Plannamn	Reguleringsplan for Langeland B5,gnr. 324 bnr. 7, 90 mfl.
Arealplan-ID	1256 2016 0001
Saksnummer	15/2989
Utarbeida av	ABO Plan & Arkitektur AS
Sist revidert	25.09.2023

Merknadsskjema – Offentleg ettersyn

Merknadsskjema – Avgrensa høyring 14.07.2022 – 25.08.2022

Endringsskjema: Oppsummering av endringer av planforslag

Merknadskart – offentlig ettersyn 30.03.2021 – 10.05.2021

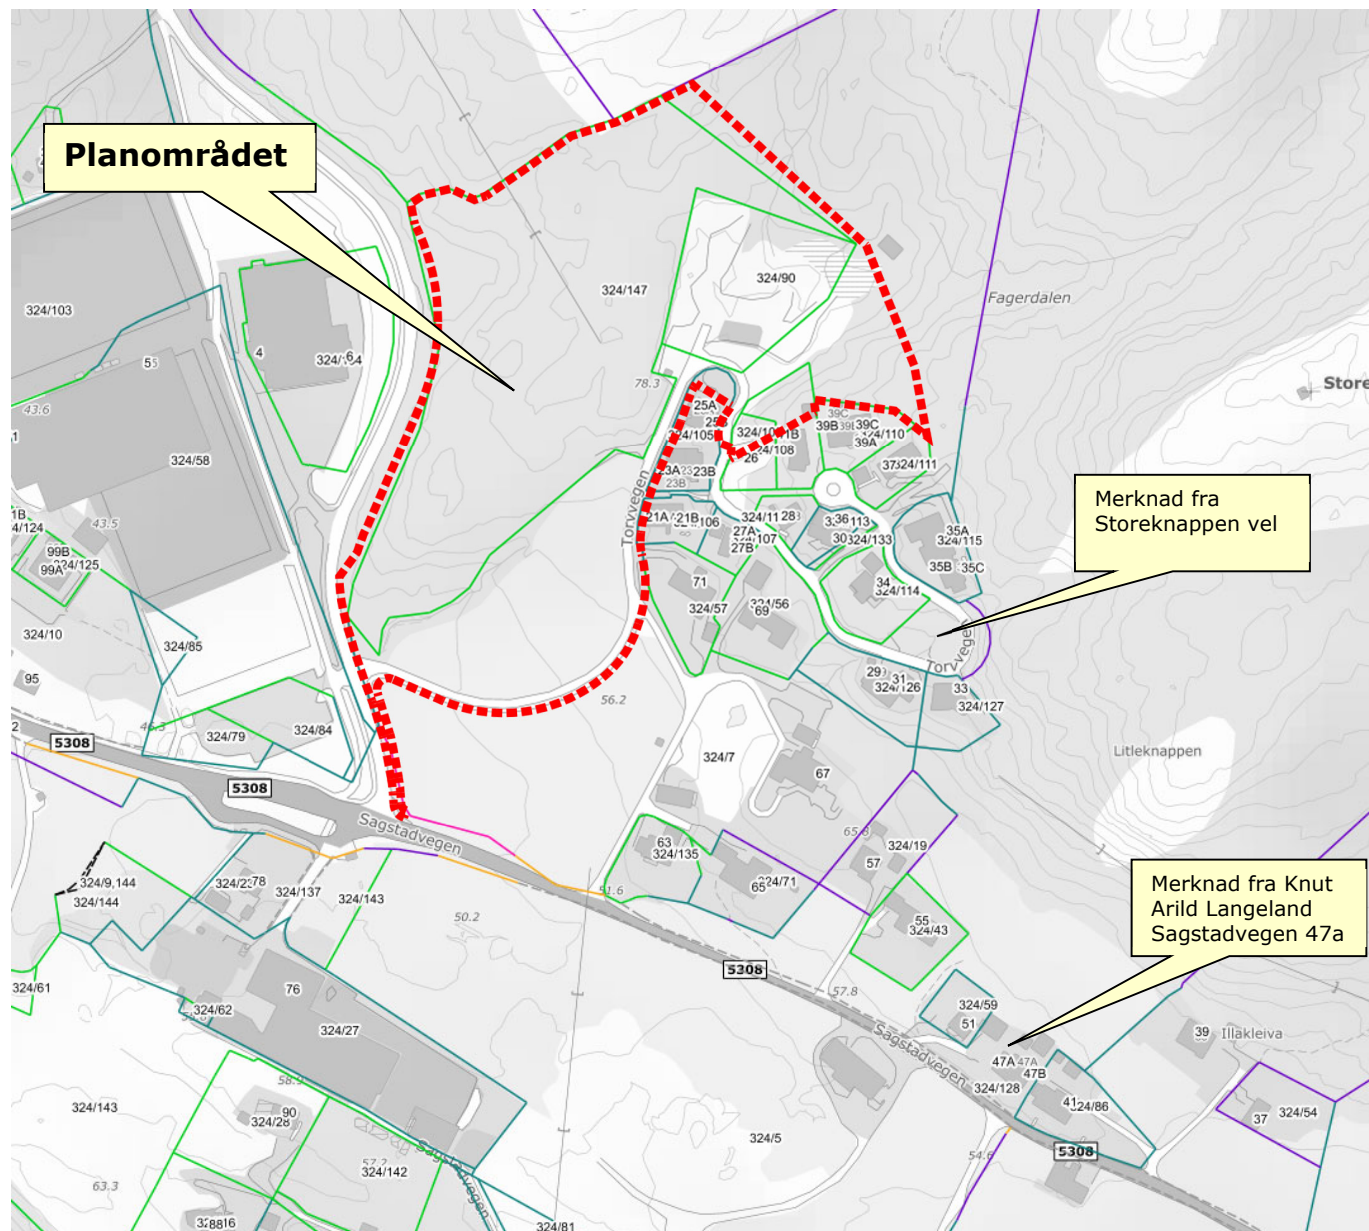
Nr.	Avsendar	Hovudpunkt i merknad/uttale	Forslagsstillars kommentar	Endringar		
				Kart	Føresegner	Planomtale
Private merknader:						
1	Knut Arild Langeland Sagstadvegen 47a Gnr. 324 bnr. 5 05.05.2021 Dokumentnummer:	1. Synar til at planområdet ligg tett opptil grensa til deira eigedom som er ein gard i drift. Dei har planar om å utvide drifta til områda Fagerdalen, Storeknappen, Litleknappen mm. Dei hadde tidlegare tilgang til denne delen av eigedomen via området Torvvegen som i dag er utbygd. Alternativ tilgang vart lagt via B5 og skogsvegen som er i forlenging av veg SV5 (no nemna f_V4) i plankartet. 2. Ber om å få tinglyst vegrett til deira eigedom på vegane o_SKV1 og f_SV5 (no nemna o_KV1 og f_V4).	1. Vert teke til orientering. Tilgangen kan oppretthaldast via f_V4. 2. Merknaden gjeld privatrettsleg avtale, som ikkje vert omfatta av reguleringsplanen.			
2	Storeknappen Vel v/Kjartan Storsæt (leiar) 07.05.2021 Dokumentnummer:	1. Syner til at det er etablert midlertidig sandleikeplass for Torvvegen på området ved BB1 som følge av tidlegare forseinka etablering av sandleikeplass på område F1 i reguleringsplan for Langeland og at det også i dette reguleringsforslaget er indikert sandleikeplass innanfor BBB1 (no nemnaBB1). Meiner omfanget av denne nye leikeplassen også bør ta omsyn til brukarar frå eksisterande bustadfelt. Leikeplassen vart godkjent av Meland kommune hausten 2011. 2. Arealet for renovasjonsområde BRE1 (no nemna RA1) inngår allereie i eksisterande reguleringsplan for Langeland og kjem under verkeområdet for velforeininga Storeknappen Vel. I samband med utbygging av bustadfelt Langeland gard (no	1. Leikeplass F1 i gjeldande reguleringsplan for Del av gnr 24 Langeland, planID 4631 20031126 er ferdig opparbeidd og skal tene som leikeplass for det feltet. Uteoppghaldsareal f_UTE3 med nærleikeplass i reguleringsforslaget, skal tilhøyre det framtidige feltet. Når BB1 er bygd ut med bustader og uteoppghaldsareal, vil det vere høve for alle å nytte området, men det vil høyre til BB1. 2. Storleik på område for renovasjon er kontrollert og funnet stort nok for å kunne gjelde for både eksisterande og framtidig bustader. Revidert illustrasjonsplanen datert 25.09.2023 viser no 6 parkeringsplassar for gjesteparkering for nabofeltet i søndre del av BB1. I tillegg er det 5 gjesteparkeringsplassar for BB1 ved nedkøyringa til parkeringsgarasjen. 3. Ein reguleringsplan etter plan- og bygningslova er ein offentlig plan som fastsett korleis areala skal disponerast. For å gjennomføre reguleringsplanen kan det vere behov for å gjere privatrettslege avtalar, slik som i dette tilfelle. Tiltakshavar vil kontakte velforeininga vedk. dette. I planforslaget er veg o_KV1 foreslått som offentlig veg. Det inneber at når vegen er opparbeidd			X(2)

<u>Høyringsinstansar:</u>						
1	Vestland fylkeskommune 10.05.2021 Dokumentnummer:	1. Meiner planområdet ligg godt lokalisert for å fremme gang- og sykkelmobilitet i kvardagen. 2. Viser til Statens vegvesen si uttale til varsel om oppstart, kor dei kravde at det måtte etablerast eit separat tilbod for gåande og syklande langs fv. 244 (no fv. 5308) Sagstadvegen før bustadområdet kan byggast ut. Meiner rekkefølgekrava i punkt 3.11.1. a) (v/off. ettersyn) med krav om opparbeidd tilbod for gåande og syklande jf. vedteke reguleringsplan fv. 564 Frekhaugkrysset, inkl. utbetring av fv. 244, tek i vare dette kravet.	1. Vert teke til orientering. 2. Vert teke til orientering. I samråd med fylkeskommunen og kommunen er dette rekkjefølgjekravet er justert litt til 2. gangs behandling. Det er no sett krav om at separat tilbod for gåande og syklande langs fv. 244 Sagstadvegen, frå kryss med Rosslandsvegen til kryss med Fosseskarvegen, skal vere på plass før det kan gjevast løyve til igangsetting av bustader og næringsbygg. Utbygging av infrastruktur i feltet kan skje parallelt med bygging av gang- og sykkelveg langs Sagstadvegen. 3. Vert teke til orientering. 4. Vert teke til følge. Er teke inn i rekkjefølgjekrava. 5. Vert teke til orientering. 6. Vert teke til orientering. Steingard som ligg i grensa i nordvest blir ivareteke med 4 m byggjegrænse mot nabogrense. Her er det no teke inn	X(6)	X(6)

2	Statsforvaltaren i Vestland 10.05.2021 Dokumentnummer	1. Meiner plandokumenta er godt gjennomarbeidd, men har manglar kring sentrale vurderingar av naturmangfald. Statsforvaltaren har også merknad til vurdering/handtering av kantvegetasjon, landbruk og friluftsliv. 2. Har vore i kontakt med kommunen for å tilby eit dialogmøte, men har ikkje fått svar, og såg det difor som naudsynt å fremje motsegn til reguleringsplan innan fristen.	1. Vert teke til orientering. Til 2 gongs behandling er planforslaget oppdatert med ny vurdering av naturmangfald og tiltak er teke inn i plan og føresegn. 2. Vert teke til orientering. Etter offentlig ettersyn har det vore dialog med Statsforvaltaren for løyse motsegnspunkta og ein har kome fram til løysing Statsforvaltaren kan akseptere, jf. utgreiing i punkta under. 3. Vert teke til orientering. 4. Vert teke til følgje. Etter offentlig ettersyn har VA-konsulent Haugen VVA utarbeidd løysing med sedimenteringsbasseng som skal hindre avrenning til bekken i planområdet, som har avrenning vidare til Mjåtveitelva. Løysinga er kvalitetssikra av Rådgivende Biologer, som	X(4)	X(1)	X(1)

utan strenge og trygge føringar på eventuelle nye aktivitetar i nedbørsfeltet til Mjåtveitelva. 6. Viser til at planen legg opp til å halde bekken i planområdet open og har lagt omsynssone «bevaring naturmiljø» i eit område rundt bekken. Langs breidda av vassdrag med årsikker vassføring skal det oppretthaldast eit avgrensa naturleg vegetasjonsbelte som motverkar avrenning og gir levestad for plantar og dyr jf. vassressurslova §11. Om dette skal fråvikast må det søkast dispensasjon frå vassressurslova. Statsforvaltaren meiner i utgangspunktet at kantvegetasjonen skal oppretthaldast langs bekken, og meiner difor at føresegna til omsynssona bør stadfeste at naturleg kantvegetasjon skal oppretthaldast i dette område. Dei meiner også at det er uheldig at kombinert formål går heilt ned til bekken, då dette kan føre til uklarheit kring kva området opnar for, og rår til at området nærast bekken får grønt-formål. 7. Viser til at delar av planområdet er registrert som fulldyrka areal. Dette er i hovudsak sett som LNF-formål, men tilkomstvegen går igjennom dette området og skal utvidast. Denne utvidinga vil omdisponere dyrka mark, og dei kan ikkje sjå at dette er omtalt. Plandokumenta må vere klar på kor mykje dyrka mark som vert omdisponert og kva konsekvensar dette vil ha for landbruket. 8. Viser til at det går ein sti i kanten av planområdet i nordvest til Storeknappen, og at det ser ut som at den går litt innanfor og litt utanfor planområdet. Viser og til at det i planområdet er lagt til rette for at ein kan ta seg til Storeknappen gjennom bustadfeltet og gjennom G1 (no nemna f_BG1) nord i planområdet. Statsforvaltaren meiner likevel at ein i større grad burde forsøkt å lage eit grøntareal rundt den eksisterande stien, i staden for å bygge han ned. Påpeiker at Storeknappen er nærturterreng for mange, og at når ein ønsker å gå ut i naturen er det ein verdi at ein slepp å gå igjennom bustadfelt for å kome dit. Stien ligg i ytterkant av planområdet og dei meiner det	våtområdet der Fossemyra idrettspark no er etablert. (innspel frå Rådgivend biologer). 7. Oversikt over dyrka mark som vert omdisponert, er tatt inn i planomtalen til 2. gangs behandling. 8. Planforslaget viser nytt utgangspunkt for sti øvst i feltet. Fram til det punktet må ein nytta vegane i feltet. I tillegg kan det reetablerast ein sti utanfor plangrensa i nordvest. Den vil då bli liggjande på naboeigedomen. Stien som i dag går der er eit relativt nytt tråkk. 9. Sjå kommentar pkt. 4. Statsforvaltaren har i brev av 16.08.2022 trekt motsegna, jf. merknadsskjema for avgrensa høyring under.			X(7)

Merknadskart – Avgrensa høyring 14.07.2022 – 25.08.2022

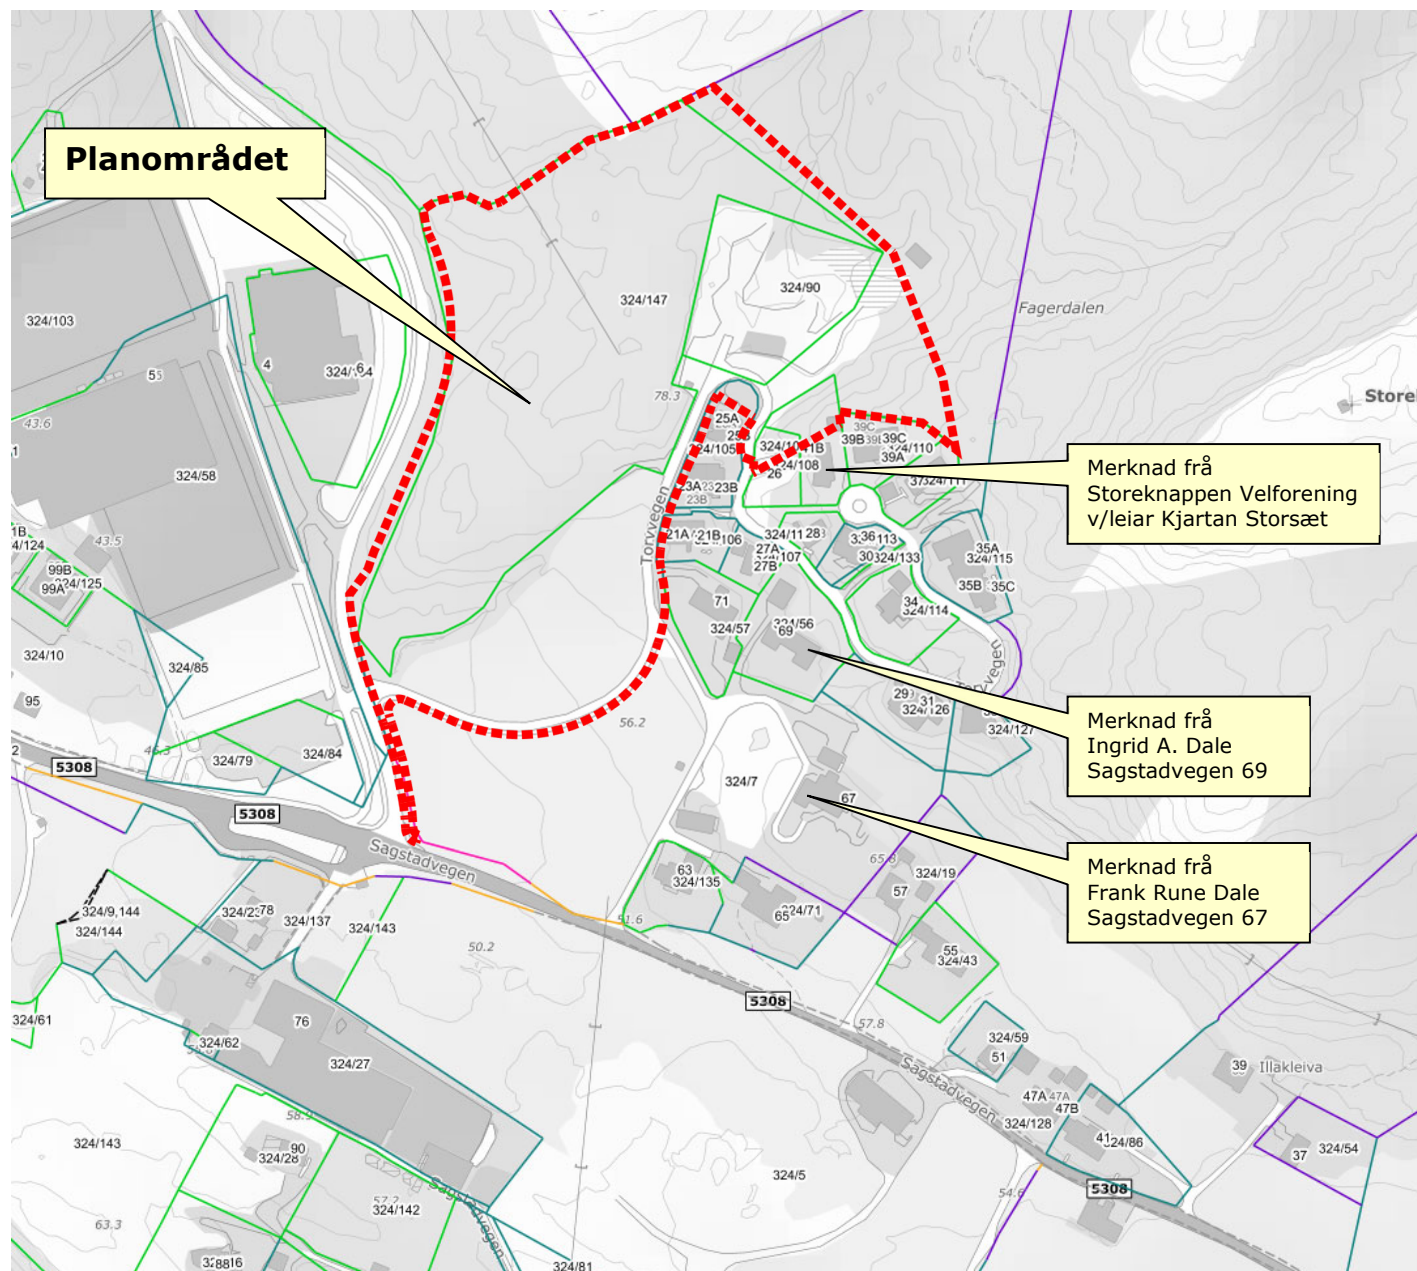
Nr.	Avsendar	Hovudpunkt i merknad/uttale	Forslagsstillars kommentar	Endringar		
				Kart	Føresegner	Planomtale
Private merknader:						
1	Ingrid A. Dale Sagstadvegen 69 5919 Frekhaug Gnr/bnr 324/56 01.08.2022	1. Dei har ikkje fått med seg at det tidlegare er vedtatt å stengje dagens avkjørsel frå Sagstadvegen. Dei kan ikkje godta dette. Grunngevinga er at dei har ein bratt bakke opp til huset sitt, kor dei må ha fart for å kome opp, sjølv om ein brøytar og strør sand. Med det nye alternativet, vert det ein krapp sving der bakken deira startar, slik at dei vil miste all fart. Dette vil vere ei risiko ved dagleg bruk, men spesielt for utrykkingskøyretøy på glatte vegar. Dei har brukt mykje pengar på denne vegen og ser ikkje noko anna alternativ plassering. 2. Dei kan ikkje sjå å ha blitt informert om saka tidlegare.	1.-2. Vert teke til orientering. Må svarast ut av Alver kommune.			
2	Frank Dale Sagstadvegen 67 5918 Frekhaug Gnr/bnr 324/7 11.08.2022	1. Informerer om e-post sendt til Vestland fylkeskommune v/Hege Løtvedt, der det vart påpeikt at det er ein konflikt mellom rekkjefølgjekrava i detaljplanen for Langeland B5 og krava i reguleringsplan for Frekhaugkrysset og Fv 5308 om stenging av avkjørsle for bebuarane i Sagstadvegen 63-71. 2. Kan ikkje akseptere at bygging av krysset SV6 (no nemna f_V5) og oppgraderinga av o_SKV1 og SV6 (no nemna o_KV1 og f_V5) vert gjort i fleire fasar. Meiner det bør gjerast som eit samanhengande prosjekt. <u>Viser til e-post sendt til vegavdelinga i Vestland fylkeskommune:</u> 3. Viser til at det i føresegnene for reguleringsplan for Langeland B5 står at	1.-5. Frank Rune Dale er grunneigar for gnr/bnr 324/7 kor avkjørselen som vert stengd i reguleringsplan for Fv. 5308 ligg. I tillegg er han grunneigar og tiltakshavar for dette reguleringsplanforslaget for Langeland B5. Merknaden gjeld informasjon om innspel han har send fylkeskommunen vedk. deira krav om rekkjefølgjeføresegn for utbygging av Langeland B5 i forhold til utbetring av fylkesvegen. 4.-5. Etter avgrensa høyring har det vore fellesmøte med Vestland fylkeskommune og Alver kommune. Fylkeskommunen har no akseptert at infrastrukturen i bustadfeltet kan opparbeidast parallelt med gang- og sykkelveg langs Sagstadvegen . Justert rekkjefølgjekrav 7.2.1.1 vert då slik: <i>«Før det kan gjevast igangsettingsløyve av byggearbeid for bustader i BF1- BF6, BK, BB1-BB2 og næringsbygg i N/T i planområdet, skal separat tilbod for gåande og syklende langs Fv. 5308 Sagstadvegen, frå kryss med Rosslandvegen til kryss med Fosseskarvegen, vere opparbeidd jf. vedteke reguleringsplan , PlanID 1256 2017 0003. Opparbeiding av infrastruktur innanfor planområdet, så som</i>		X(4. – 5.)

3	Storeknappen Velforening v/Kjartan Storsæt 29.08.2022	1. Dersom rekkefølgekrava i planen skal følgast, inneber det at det nye krysset SV6 (no nemna f_V5) der bebuarane i Sagstadvegen 63-71 skal køyre inn på Torvvegen ikkje kan byggjast før arbeida med oppgradering av fylkesvegen frå Frekhaug senter er ferdigstild. Dette må då ha som følgje at det vert gjeve dispensasjon for bebuarane i Sagstadvegen 63-71 til å bruke eksisterande avkøyrsløse på fylkesvegen, dvs. krysse nytt fortau/sykkelsti for å kome inn på den nye fylkesvegen. 2. Dersom det vert gjeve dispensasjon frå rekkefølgekravet om at infrastrukturen for B5 først kan byggast ut etter at Frekhaugkrysset og fylkesvegen til Sagstad skule er ferdigstild, slik at det nye krysset SV6 (no nemna f_V5) vert bygga før resten av infrastrukturen i B5, vil vi krevje at heile vegstrekninga av o_SKV1 (no nemna o_KV1) vert oppgradert i samsvar med planforslaget og at denne strekning vert	1./3. Det vert vist til merknad frå Frank Rune Dale over. Tiltakshavar ønskjer at utbygginga går parallelt. 2. Vert teke til orientering. Sjå kommentar til merknad frå F.R. Dale over.

2	NVE 23.08.2022	1. NVE har ingen merknader til endringane i detaljreguleringsplan for Langeland B5. 2. Minner på oppmoding frå NVE sitt fråsegn til offentlig ettersyn av planen datert 23.04.2021. Der peika dei på at flaumvegane bør synast i plankartet, her under flaumvegar på overflata om lukka system skulle gå tett eller få for dårleg kapasitet.	1. Vert teke til orientering. 2. Til 2. gangs behandling er flaumveg vist i plankartet som føresegnområde #3 med tilhøyrande føresegner, jf. § 6.3.2.: «<i>Vegane o_KV1 og nedre del av o_KV2 skal ha kantstein på begge sider av vegen grunna funksjon som flaumveg, jf. VA-rammeplanen.</i>»	X(2)	X(2)	
3	Statsforvaltaren i Vestland 16.08.2022	1. Viser til brev frå kommunen datert 12.07.2022, der kommunen ber Statsforvaltaren om å vurdere å trekke	1./2. Vert teke til orientering.

motsegn til reguleringsplan for Langeland B5. Motsegna er knytt til vurdering og handtering av avrenning frå planområdet til Mjåtveitelva med kritisk trua elvemusling. 2. Statsforvaltaren mottok 18.02.22 eit revidert forslag til handtering av avrenning til Mjåtveitelva. Dei vurderte då at det er viktig at handtering av avrenninga vert sikra i føresegnene og at det vert tatt gjentatte representative vassprøvar og utarbeida eit forslag til vasskvalitet basert på dette. Planforslaget er no oppdatert med føresegn, rekkefølgekrav og oppdatert VA-rammeplan, på ein slik måte at Statsforvaltaren kan trekke motsegna til planen.				
--	--	--	--	--	--	--
